Mission régionale d'autorité environnementale

Avis en date du 13 février 2020
de la Mission régionale d'autorité environnementale d'Île-de-France,
sur le projet de construction d'un établissement industriel nommé « Phoenix », dans la zone d'aménagement concerté (ZAC) des Linandes, à Cergy (95)

Figure 4: Evolution du plan de zonage du PLU de Cergy entre 2007 et 2015 (Extrait du rapport de présentation du PLU de Cergy approuvé le 17 décembre 2015).

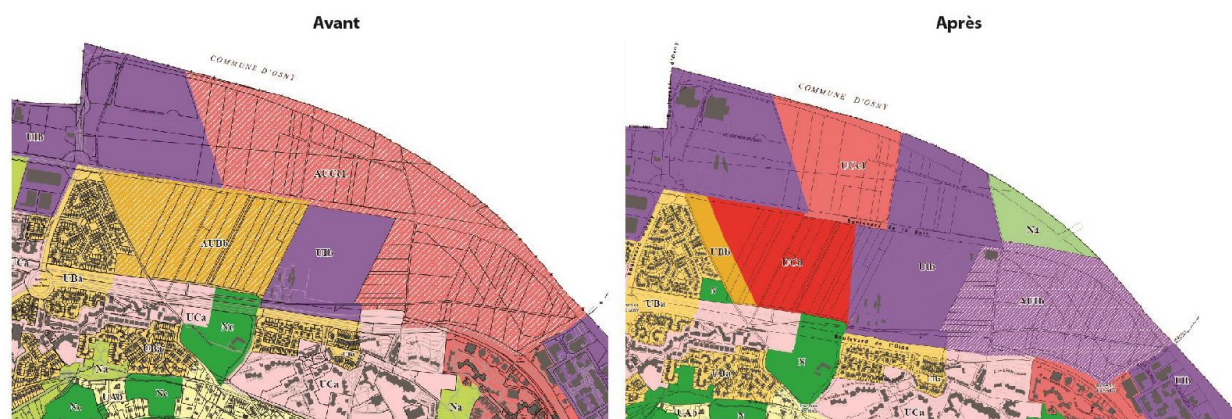
La MRAe recommande que le contexte réglementaire du projet (ZAC des Linandes, PLU de Cergy notamment son OAP relative à la Plaine des Linandes) soit précisé dans l'étude d'impact.

Figure 6: Extrait du plan de masse de la demande de permis de construire pour la réalisation du projet « Phoenix ».

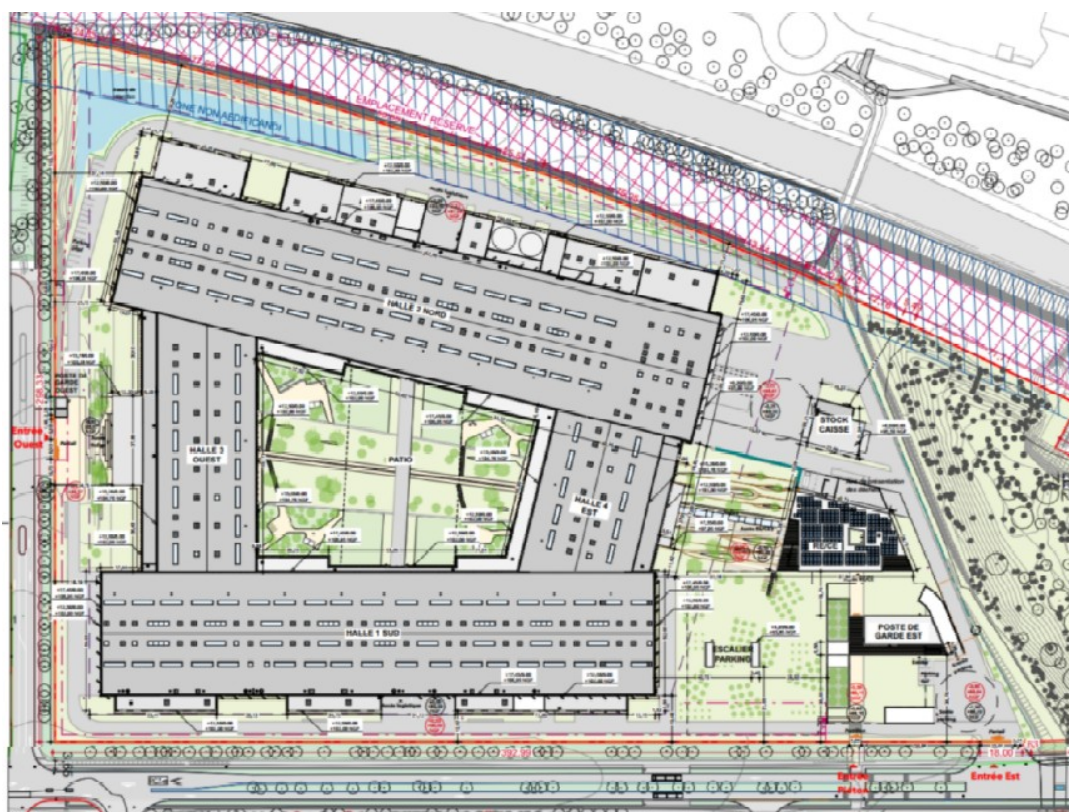
L'OAP de la Plaine des Linandes n'est présentée ni dans l'étude d'impact, ni dans la notice de présentation, alors qu'elle encadre l'aménagement du site du projet avec notamment une orientation : « Veiller aux liens du nouveau quartier avec la ville », dont les tracés sont indicatifs . Il est nécessaire pour la MRAe que l'étude d'impact présente comment le projet traduit cette orientation favorable à la circulation des piétons et des cyclistes. Or l'examen du dossier conduit la MRAe à considérer que le chemin piétonnier public (identifié comme piste cyclable sur la carte p 132) assurant la liaison entre Cergy et Osny (passage inférieur sous le boulevard de la Paix, passage supérieur sur l'autoroute A15) serait interrompu au niveau du projet, sans qu'un itinéraire de substitution soit identifiable et que le principe de liaison est ouest au droit du site ne trouve de traduction dans le projet (figures 3 et 6) .

Comme indiqué précédemment, la localisation des arrêts de bus, du chemin piétonnier précité et des accès au projet mérite d'être reportée sur un plan pour mieux apprécier l'accessibilité pratique du site par des transports en commun, alors que le projet entend favoriser l'accès au site par des modes alternatifs à la voiture individuelle et les transports en commun. Sur ces bases, une optimisation de la localisation des accès au site pour les piétons par rapport aux arrêts de bus mérite d'être engagée

- **de justifier le nombre de places de stationnement prévues dans le projet eu égard à l'encouragement du maître d'ouvrage au recours à des modes de déplacement alternatifs à la voiture individuelle ;**
- **de présenter comment le projet contribue au maintien ou au développement des liaisons pour piétons et cyclistes, notamment la liaison existante dans la partie est du projet,**
- **d'optimiser la localisation des accès au site pour les piétons par rapport aux arrêts de bus**
